## Planungs- und Umweltausschuss

zur 22. Sitzung des Planungs- und Umweltausschusses  
am Dienstag, 19.06.2018, 17:00 Uhr  
im Kleinen Sitzungssaal Raum 137 des Rathauses

### **Dreigleisiger Ausbau der Eisenbahnstrecke Emmerich-Oberhausen ABS 46/2 (Betuwe-Linie) - Beschluss über den Konsens zur Modifizierung der Sicherheitskonzepte für die Planfeststellungsabschnitte 1.4 Voerde und 2.1 Friedrichsfeld**

**Einwendungen und Stellungnahme der Stadt Voerde  
Planfeststellungsverfahren nach § 18 Allgemeines Eisenbahngesetz (AEG) für den 3-  
gleisigen Ausbau der Strecke "ABS 46/2 Grenze D/NL - Emmerich - Oberhausen", Plan-  
feststellungsabschnitt 2.1 Friedrichsfeld  
Anhörungsverfahren/Deckblatt**

# Übersichtsplan zum Sicherheitskonzept - Blatt 1 -

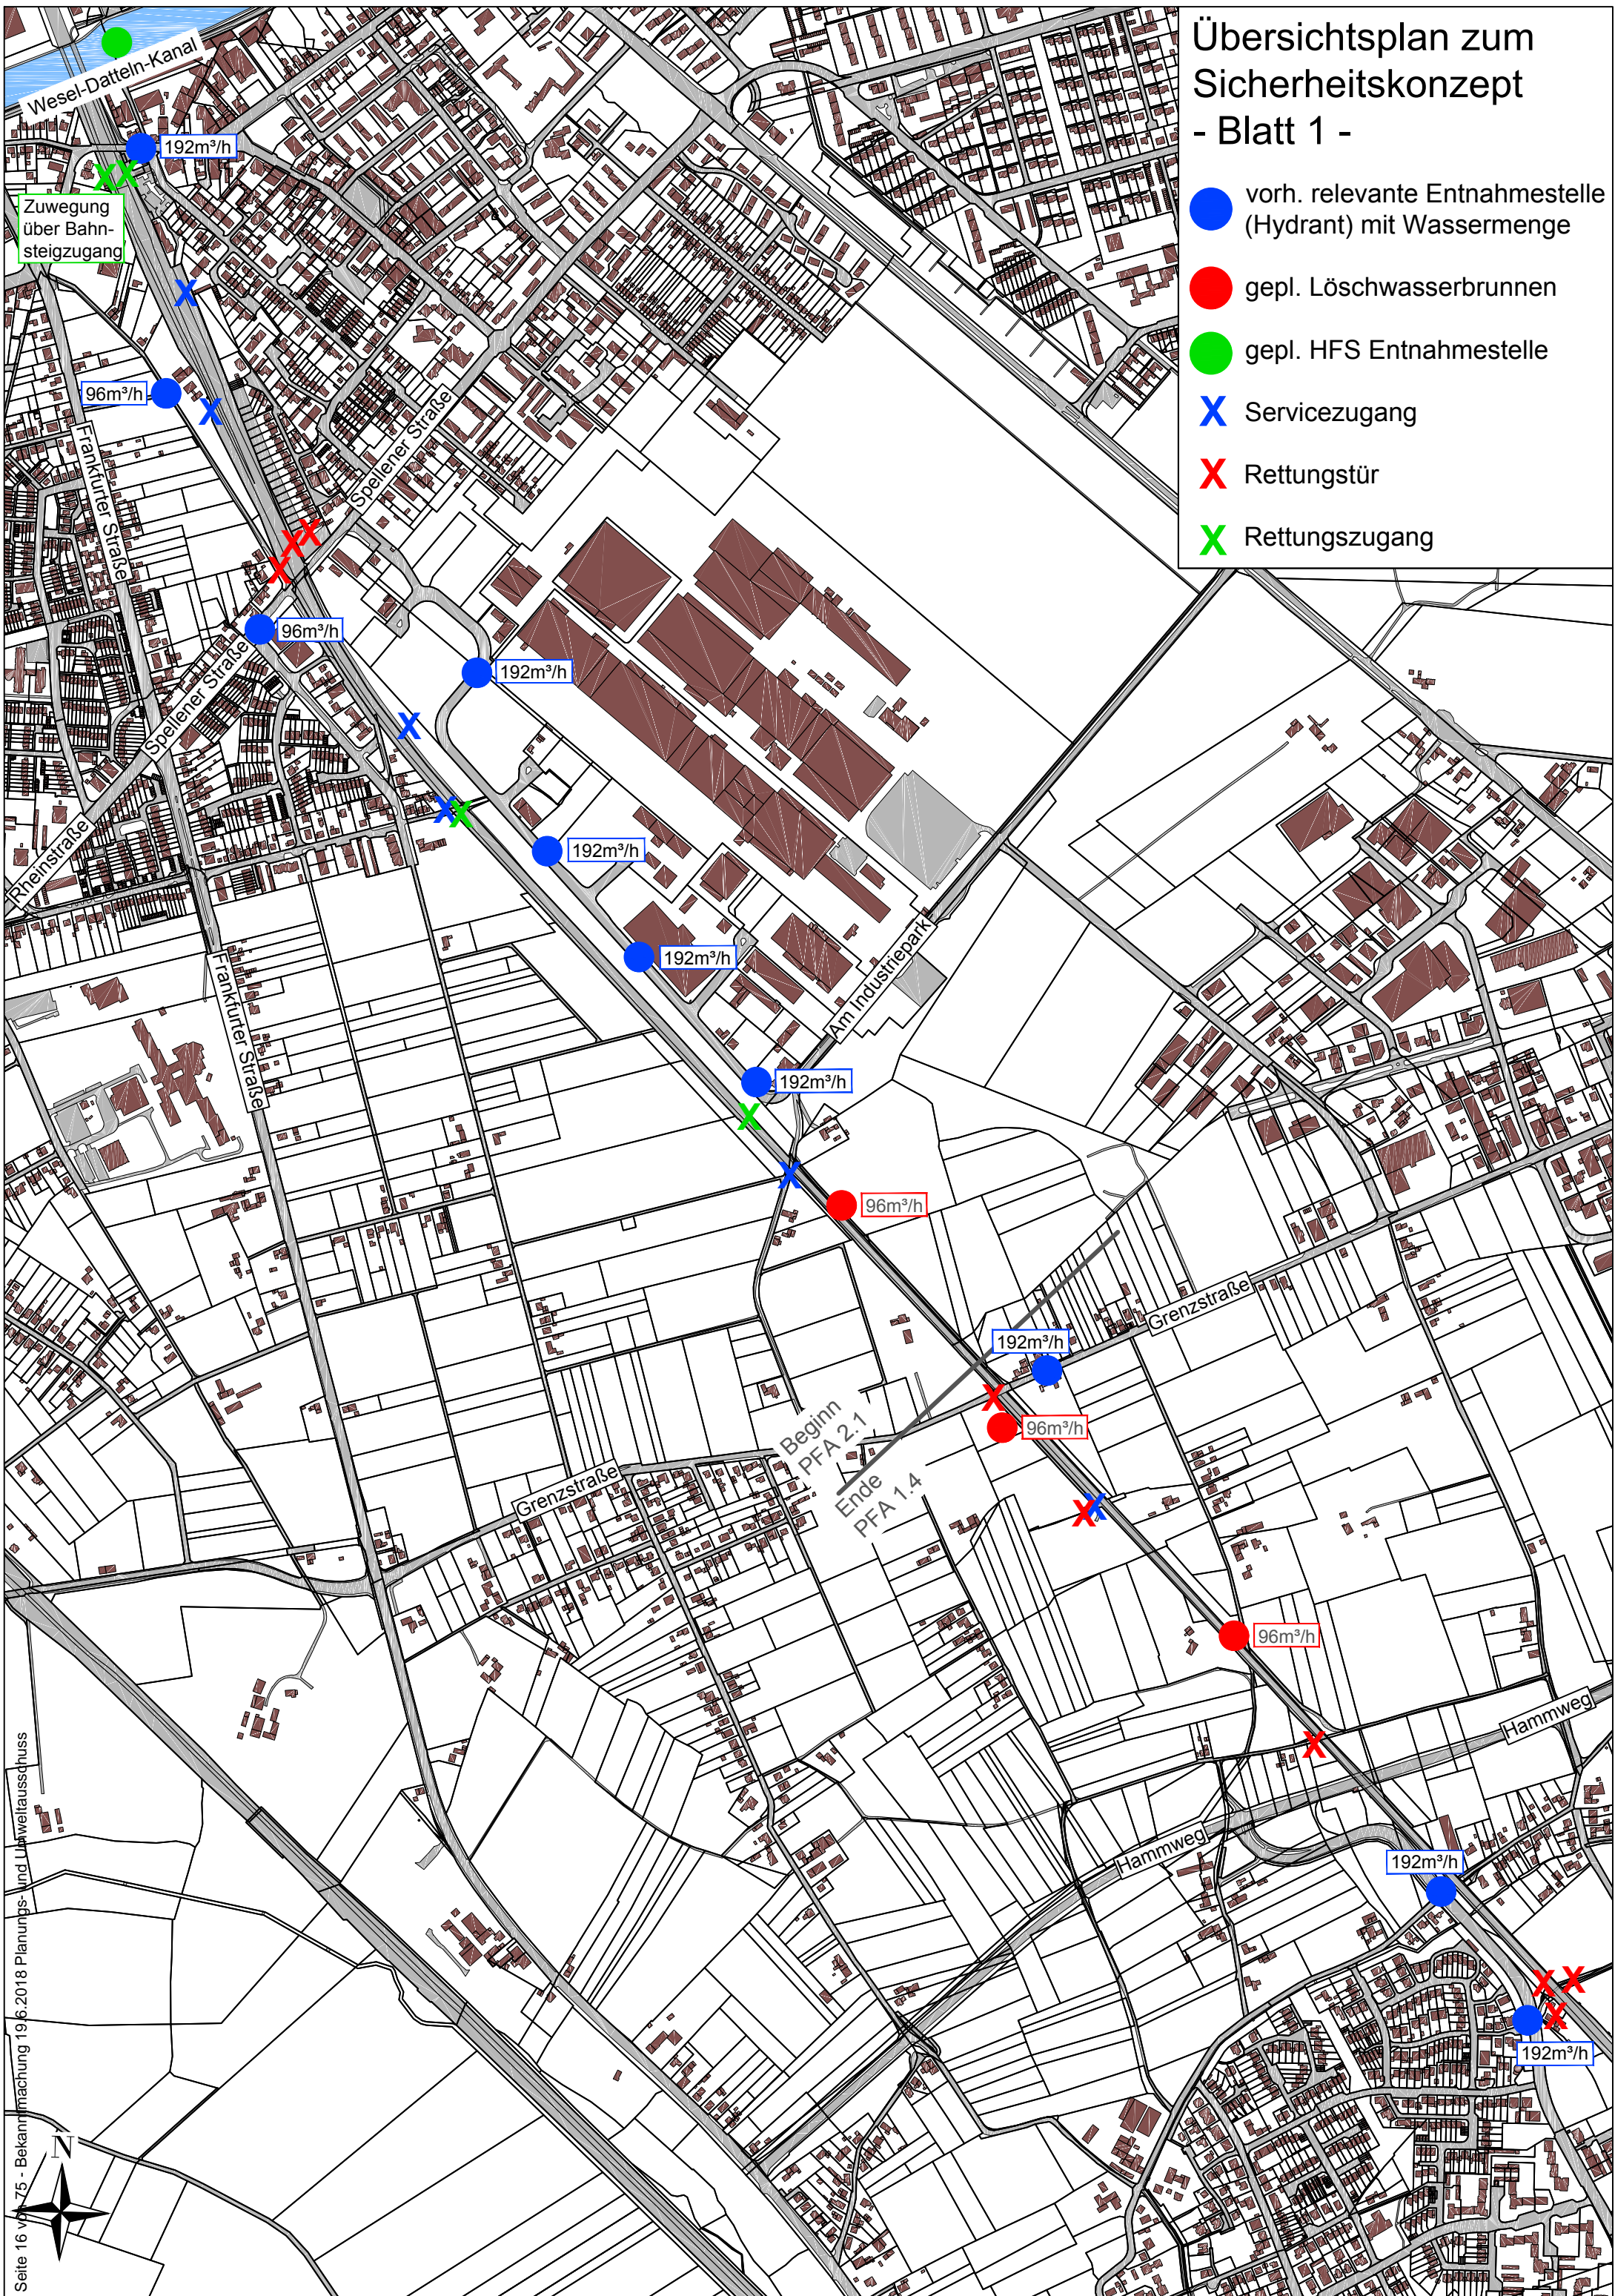
- 2) Für den Bereich des Planfeststellungsabschnittes 1.4 Voerde lassen sich folgende Ergebnisse bezüglich des Löschwasserkonzeptes und der Rettungszuwegungen festhalten:

Im Abschnitt 4 wird in Höhe des Bahn-Km 18,274 gegenüber der Otto-Willmann-Schule, ein zusätzlicher Löschwasserbrunnen bahnlinks errichtet. Dieser soll ebenfalls über eine Förderleistung von 96 m<sup>3</sup>/h verfügen. Die Erreichbarkeit ist durch die bisherige Planung der Rettungszuwegungen sichergestellt.

Um der Forderung des Eisenbahnbundesamtes, an jedem beliebigen Punkt im Abstand von 300 m eine Löschwasserversorgung von 96 m<sup>3</sup>/h, gewährleisten zu können, war es im Abschnitt 8 notwendig, den ursprünglich zusätzlich am Bahn-Km 20,100 geplanten Löschwasserbrunnen nach Bahn-Km 20,500 (Im Hörskén) zu verschieben.

Zusätzlich zu den bereits im Einvernehmen mit der Feuerwehr in die Genehmigungsplanung aufgenommenen Zuwegungen und Zugänglichkeiten zur Strecke wurden nunmehr seitens der DB AG weitere fünf Zugänge zur Strecke eingeplant. Davon stehen drei als Servicezugänge zur Verfügung, die seitens der DB AG für Arbeiten an betrieblichen

Einrichtungen genutzt werden. Diese sollen laut Sicherheitskonzept im Falle eines Einsatzes von den Rettungskräften genutzt werden. Von Dinslaken kommend befindet sich der erste Zugang am Lohberger Entwässerungsgraben, der zweite gegenüber dem neuen Löschwasserbrunnen zwischen der „Rahm- und Schwanenstraße“ und der dritte im Bereich der Park & Ride Anlage am „Alnwicker Ring“. Zwei der fünf Zugänge wurden als Rettungszuwegungen in Höhe Kommunalfriedhof (Bahn-Km 19,600 bahnrechts) und der Eisenbahnüberführung -Rönskenstraße (Bahn-Km 20,100 bahnlinks) in die Planungen aufgenommen.

# Übersichtsplan zum Sicherheitskonzept - Blatt 2 -

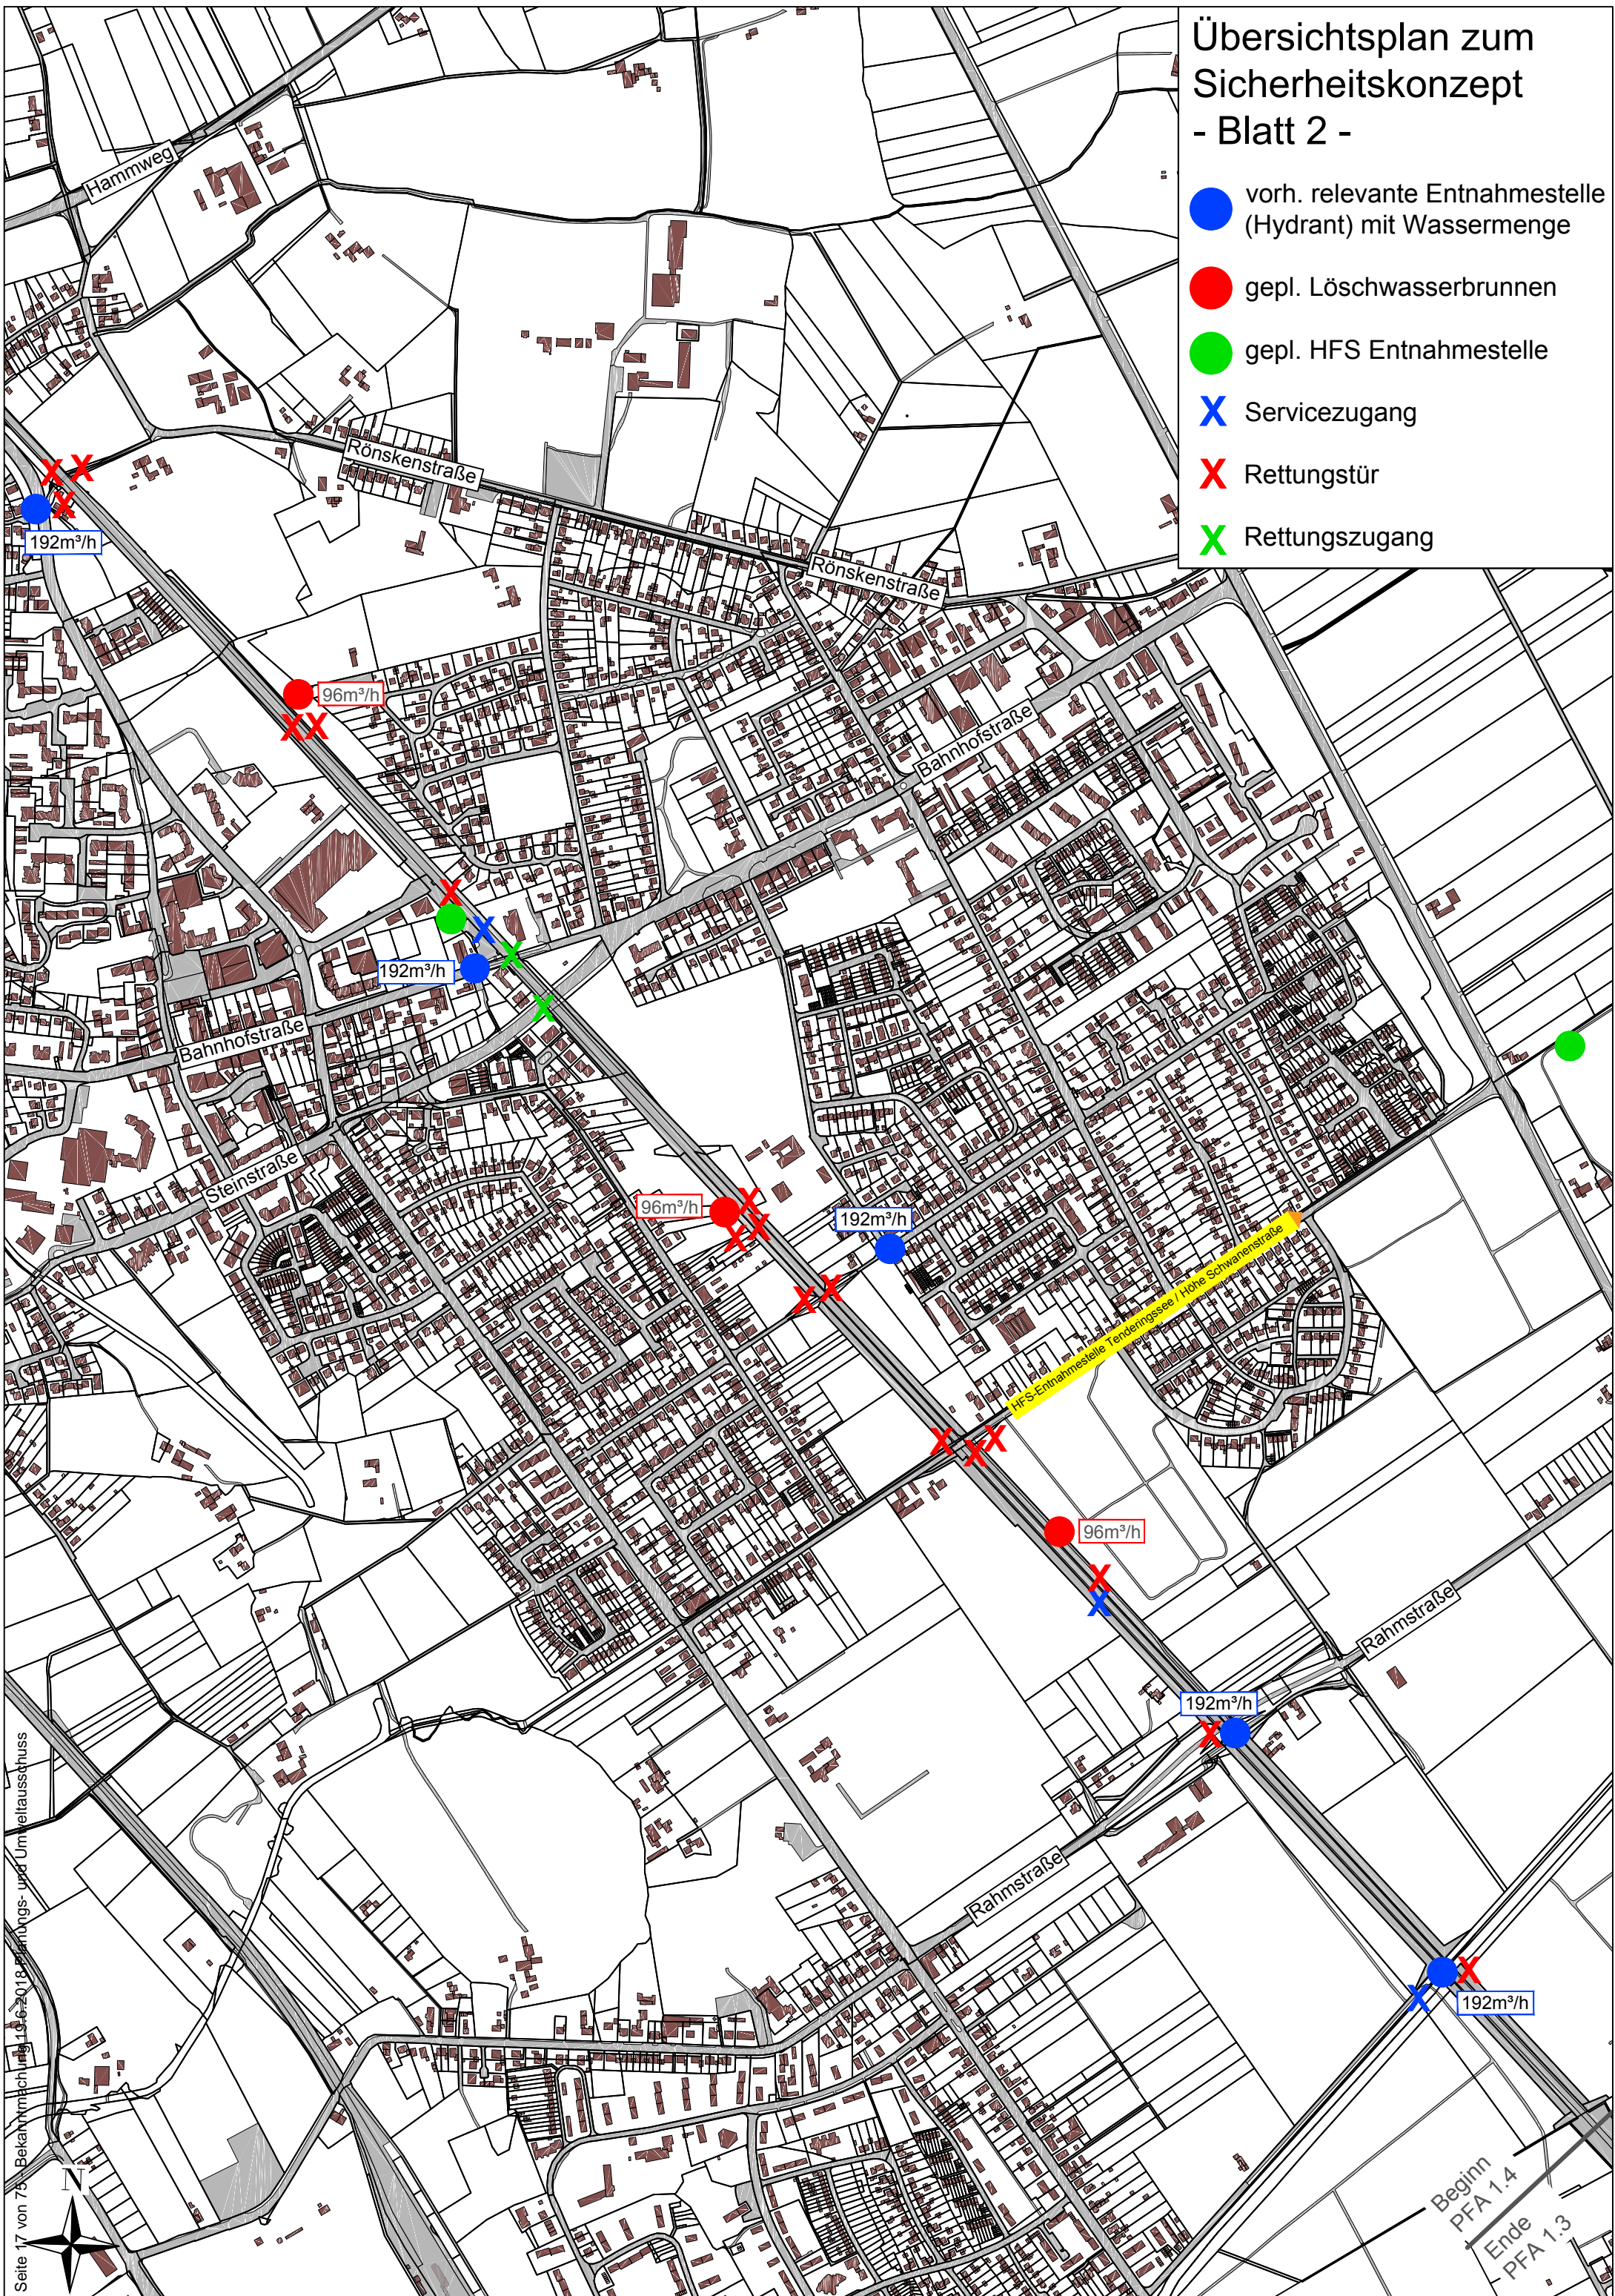
- 3) Für den Bereich des Planfeststellungsabschnittes 2.1 Friedrichsfeld lassen sich folgende Ergebnisse bezüglich des Löschwasserkonzeptes und der Rettungszuwegungen festhalten:

Um die Löschwasser-Erstversorgung im Planfeststellungsabschnitt 2.1 bis zur Einsatzfähigkeit des HF-Systems zu gewährleisten stehen insgesamt sieben Hydranten zur Verfügung. Darunter haben fünf Hydranten eine Förderleistung von 192 m<sup>3</sup>/h und zwei Hydranten eine Förderleistung von 96 m<sup>3</sup>/h.

Zu den bereits in den Planungen vorhandenen Zuwegungen und Zugänglichkeiten wurden seitens der Bahn im Einvernehmen mit der Feuerwehr Voerde zwei zusätzliche Zuwegungen im Bereich der Straße „Am Industriepark“ in Höhe der Bahn-Km 21,580 und 22,225 bahnrechts geschaffen. Zwar befindet sich hier keine Lärmschutzwand, die Zuwegungen sollen den Rettungskräften aber einen ungehinderten Zugang zur Strecke gewährleisten.

Im Bereich der EÜ-Spellener Straße sind in der bestehenden Genehmigungsplanung in Höhe Bahn-Km 22,670 bahnlinks und 22,693 bahnrechts Rettungstüren eingeplant. Da hier eine Mittelwand geplant ist, wurde hier in Höhe Bahn-Km 22,693 eine Rettungstür eingeplant.
